감 사 보 고 서

- 지하매설물 안전관리실태 -

2018. 8.

감 사 원

[그림 3] 도시가스배관 변경 설치도

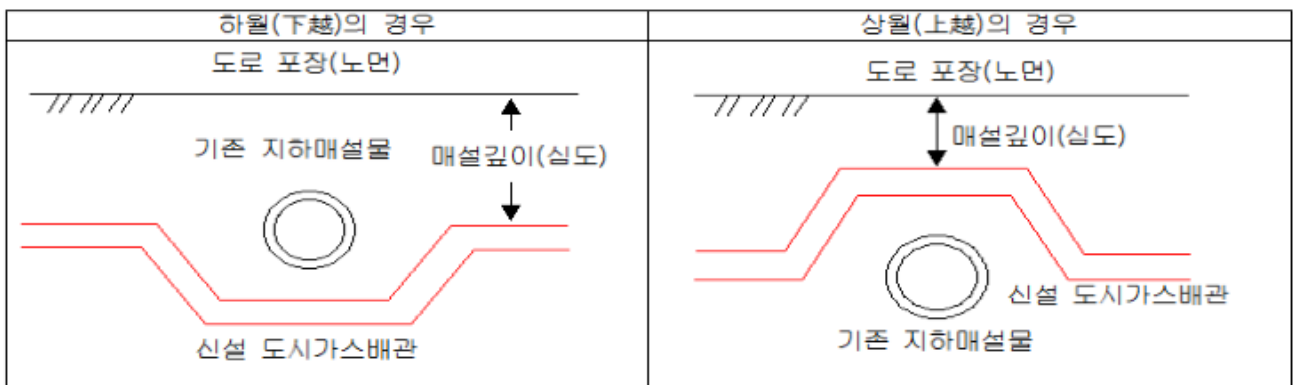
그런데도 위 공사는 2001. 10. 31. [그림 3]과 같이 가스공급시설 배관과 다른 지하매설물을 교차 시공하는 부분 등에 대해 승인받은 설계도면과 다르게 시공하는 것을 도시가스사업자가 동의하는 경우에는 시설공사계획 승인권자 등과 협의 없이 시공 가능하도록 감리업무 세부기준을 마련하였다.

이에 따라 이번 감사원 감사기간(2018. 4. 25.~5. 16.) 중 한국가스안전공사가 시공감리한 사항을 확인한 결과, [표 2]와 같이 2017. 1. 1.부터 2018. 4. 30. 사이에 가스공급시설 중압배관을 시공감리한 787건 중 765건은 시공감리 시 제출받은 설계도면에 따른 가스공급시설 배관의 설계도면과 다르게 매설깊이를 변경(97.2%, 증가 457건, 감소 308건) 시공하였고, 480건은 매설깊이를 변경(60.9%, 증가 252건, 감소 228건) 시공하였는데도 “시공감리 시정통보서” 발급 없이 감리업무 세부기준에 따라 적정한 것으로 시공감리하였다.

특히 나주시 등 100개 지방자치단체가 가스공급시설 배관이 다른 지하매설물과 교차할 때 하월하는 것으로 허가·승인한 240건(30.4%)은 설계도면과 달리 상월로 시공하였는데도 적정한 것으로 시공감리하였다.

그 결과 다른 지하매설물 관리자 등(공사계획 승인권자)은 가스공급시설 배관이 당초 협의 내용 등과 다르게 가스공급시설 배관이 시공된 사실을 알지 못해 지하매설물 굴착공사⁴⁾ 시 가스공급시설 배관 파손⁵⁾에 따른 가스 누출사고가 발생할 우려가 있다.

① 앞으로 공사계획 승인권자로부터 승인받은 설계도면과 다르게 시공감리하는 일이 없도록 하고, 「도로법」 제62조 등의 규정에 따라 지하매설물의 안전관리 등을 위해

일반도시가스사업자로 하여금 도로관리청에 이미 승인받은 설계도면과 다르게 공사를 마친 경우에는 준공도면을 제출하도록 하며,

② 시공감리자가 일반도시가스사업자에게 승인받은 설계도면과 다르게 시공할 수 있도록 허용하고 있는 한국가스안전공사의 「도시가스시설 검사업무 처리지침」은 「도시가스공급시설 시공감리 기준」에 맞게 개정하는 방안을 마련하시기 바랍니다.(통보)

[사진] 상수관 곡관부 사고 현황

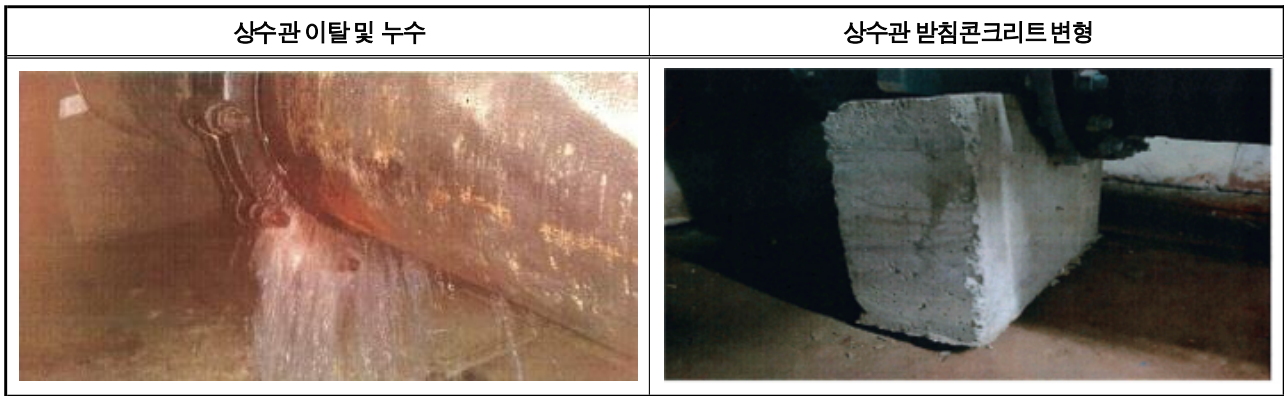
그리고 위 사업 준공 후 8개월여가 지난 2016. 7. 22. 상수도 급수과정에서 위 사업부지에 있는 공동구 말단부(STA. 3K+300)와 연결되는 상수관(지름 500mm, 길이 1,269m) 곡관부에 설계수압(4.68kgf/cm²)보다 큰 수압(8.66kgf/cm²)이 작용하는 등으로 [사진]과 같이 상수관 연결부가 이탈하고 상수관 누수로 전기·통신설비 등이 침수되는 사고가 발생³¹⁾하였다.

[그림] 상수관 곡관부 설계 및 시공 현황

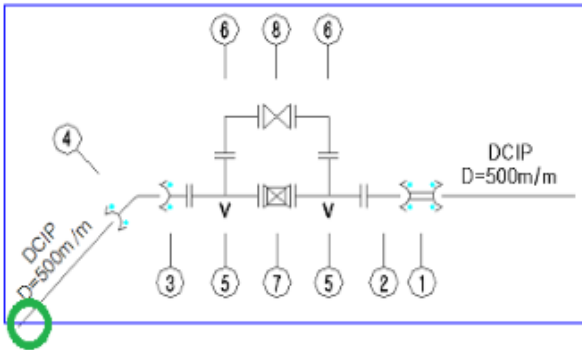
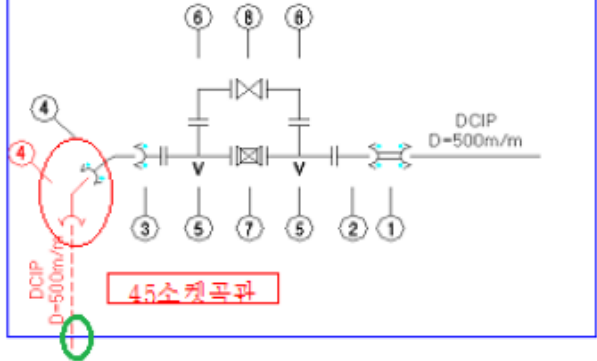
위 공사의 계약서류인 설계서에 따르면 공동구 내 상수관 곡관부는 [그림]과 같이 45° 소켓곡관 1개를 설치하는 것으로 설계되어 있고, 위 공사 시방서 44115(주철관 부설 및 이음) 3.9.(현장품질관리)에 따르면 지름 80mm 이상인 관에 대하여 200m마다 수압시험을 실시하도록 되어 있다.

그런데 주식회사 ▼▼ 외 1개 업체(이하 “건설업체”라 한다)는 2015년10월경 공동구 말단부와 상수관을 45°로 연결하는 것보다 90°로 연결하여야 좁은공동구 내에서 상수관을 시공하기 용이하다는 사유 등으로 [그림]과 같이 당초 설계된 45°소켓곡관 1개에 45°소켓곡관 1개를 추가하는 방법으로 곡관부를 90°형상으로 시공하였고, 수압시험을 실시할 경우 상수관로 받침대 파손 등이 우려된다는 사유로 시방서와 다르게 수압시험을 실시하지 않았다.

구조 변경사항이 경미한 설계변경에 해당한다는 사유로 구조안전성 확인 및 실정보고 업무를 소홀히 하고, 건설업체가 수압시험을 실시하지 않은 데 대하여 지방서에 따라 상수관 수압시험을 하도록 지시하지 않았으며, 건설업체가 제출한 준공도면에 곡관 부가 당초 설계대로 시공된 것으로 사실과 다르게 작성되었는데도 이를 그대로 발주청에 제출하였다.

관계기관 의견 경상북도개발공사는 감사결과를 수용하면서 감사지적내용과 같이 업무를 소홀히 한 건설업체, 감리용역업체 및 관련 기술자에 대하여 「건설기술 진흥법」에 따라 합당한 조치를 하고, 상수관의 실제 시공 내용과 준공도면을 서로 일치시키겠다고 답변하였다.

- ① 「건설기술 진흥법」 제53조 및 같은 법 시행령 제87조의 규정에 따라 설계도서 및 관련 기준과 다르게 상수관을 시공하여 사고를 유발한 주식회사 ▼▼ 외 1개 업체 및 현장대리인 E와 시공상태 확인업무 등을 소홀히 한 주식회사 ▲▲ 외 1개 업체 및 책임감리원 F에게 부실벌점을 부과하는 방안을 강구하고(통보)
- ② 앞으로 설계도서 및 관련 기준과 다르게 시공하여 사고를 유발한 건설업체 등에 부실벌점을 부과하지 않는 일이 없도록 관련 업무를 철저히 하시기 바랍니다.(주의)
